Portaria INMETRO/DIMEL/Nº 073, de 11 de maio de 1995.

Considerando a solicitação da firma Unidata Automação Ltda., constante do Processo nº 52600 000976/95, com vistas as alterações/inclusões, em caráter opcional, das características operacionais do dispositivo indicador UDFIT, aprovado pela Portaria INMETRO/DIMEL/Nº 074/93, resolve:

DESENHO ANEXO À PORTARIA INMETRO/DIMEL Nº 073 DE 11 DE maio DE 1995

FABRICANTE:	COTAS EM:
	UNIDATA AUTOMAÇÃO LTDA	
	UNIDADE MEDIDORA ELETRÔNICA UDFIT	ESCALA: S/ESCALA
		ANEXO: 01

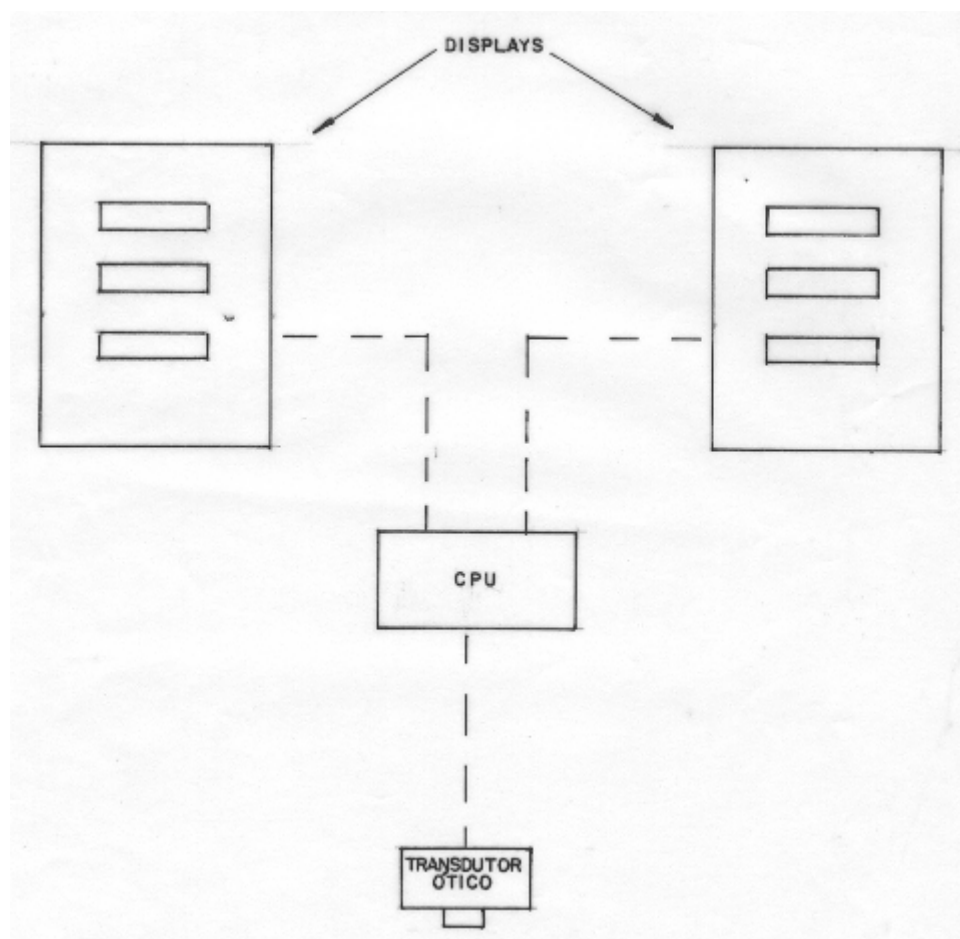
Art. 1º - Incluir no subitem 1.5.6, da Portaria INMETRO/DIMEL/nº 074/93, as alíneas "i", "j" e "l", com a seguinte redação:

- i) "Erro 1"; Bateria descarregada
- j) "Erro 4"; Falha de comunicação
- l) "Erro 5"; Falha na CPU

Art. 2º - Incluir os subitens 1.5.7 e 1.5.8 da Portaria INMETRO/DIMEL/nº 074/93, com a seguinte redação:

1.5.7 - Totalizador de litros abastecidos no turno: Indicado nos visores de volume entregue e de preço a pagar, por meio de até 9(nove) dígitos, numa leitura seqüencial de todos os dígitos, precedido da indicação "tLit" no visor de preço por litro.

1.5.8 - Totalizador de preço a pagar no turno: Indicado nos visores de volume entregue e de preço a pagar, por meio de até 9(nove) dígitos, numa leitura seqüencial de todos os dígitos, precedido da indicação "ttot" no visor de preço por litro.

Art. 3º - Alterar o item 1.7.3 da Portaria INMETRO/DIMEL/nº 074/93 que passa a ter a seguinte redação:

1.7.3 - Bateria: Destinada a manter por um período mínimo de 5(cinco) minutos as indicações do último abastecimento efetuado ou em curso, e as informações dos totalizadores por um período mínimo de 100(cem) horas, quando da interrupção de energia elétrica. Permite também a operação do dispositivo indicador, para abastecimento manual, quando da interrupção de energia elétrica. O mostrador de preço por litro ficará piscando, se houver falha de energia, para indicar que os mostradores devem ser observados.

Art. 4º - Alterar a redação do subitem 1.7.1.1, da Portaria INMETRO/DIMEL/nº 074/93, com a inclusão das alíneas "d", "e", "f", "g" e "h", que passa a ter a seguinte redação:

1.7.1.1 - Chave elétrica na posição "Operação"

a) Abastecimento: Retira-se o bico de descarga do repouso e efetua-se o abastecimento.

b) Leitura do totalizador de litros abastecidos: Manter o bico na posição de descanso, e acionar a tecla "F3".

c) Leitura do totalizador de preço a pagar: Após a leitura do totalizador de litros abastecidos, manter o bico de descarga na posição de descanso, e acionar a tecla "F3".

d) Leitura do totalizador de litros por turno: Após a leitura do totalizador de preço a pagar, com o bico de descarga na posição de descanso, aciona-se novamente a tecla "F3".

e) Leitura e "zeramento" do totalizador de preço a pagar por turno: Após a leitura do totalizador de litros por turno, com o bico na posição de descanso, aciona-se novamente a tecla "F3". Neste ponto os totalizadores de turno podem ser "zerados" acionando as teclas "F2" e "F1" simultaneamente. Acionando-se mais uma vez a tecla "F3" os mostradores voltam a mostrar o valor do último abastecimento executado.

f) Leitura do abastecimento anterior: Com o bico na posição de descanso, aciona-se a tecla "F2", os valores do total a pagar e litros serão mostrados nos seus respectivos mostradores, precedidos da mensagem "Ant" no mostrador de preço por litro. Acionando-se novamente a tecla "F2" os mostradores voltam a exibir o valor do último abastecimento executado.

g) Predeterminação de preço a pagar: Com o bico na posição de descanso, aciona-se a tecla "F1". Aciona-se a tecla "F3" quantas vezes forem necessárias para se obter o número desejado, aciona-se a tecla "F2" para passar para o próximo dígito. Repete-se o procedimento até completar a mensagem "Pred" no "display" de preço por litro.

h) Predeterminação de litros: Com o bico na posição de descanso, aciona-se duas vezes a tecla "F1". Aciona-se a tecla "F3" quantas vezes forem necessárias para obter o número desejado, aciona-se a tecla "F2" para passar para o próximo dígito. Repetir o procedimento até completar o valor desejado. Aciona-se então a tecla "F1" e o valor estará predeterminado, indicando a mensagem "Pred" no "display" de preço por litro. O abastecimento pode ser feito da mesma forma que na alínea "a", sendo concluído quando o valor atingir a quantidade predeterminada.

Art. 5º - Incluir no subitem 1.7.1.2 a alínea "e", com a seguinte redação:

e) Programação do tipo de combustível: Através da tecla "F1", obtém-se a indicação "tIPo" no visor de preço por litro, aciona-se a tecla "F3" quantas vezes forem necessárias até selecionar o combustível desejado, que corresponde a um número de "0" a "9".
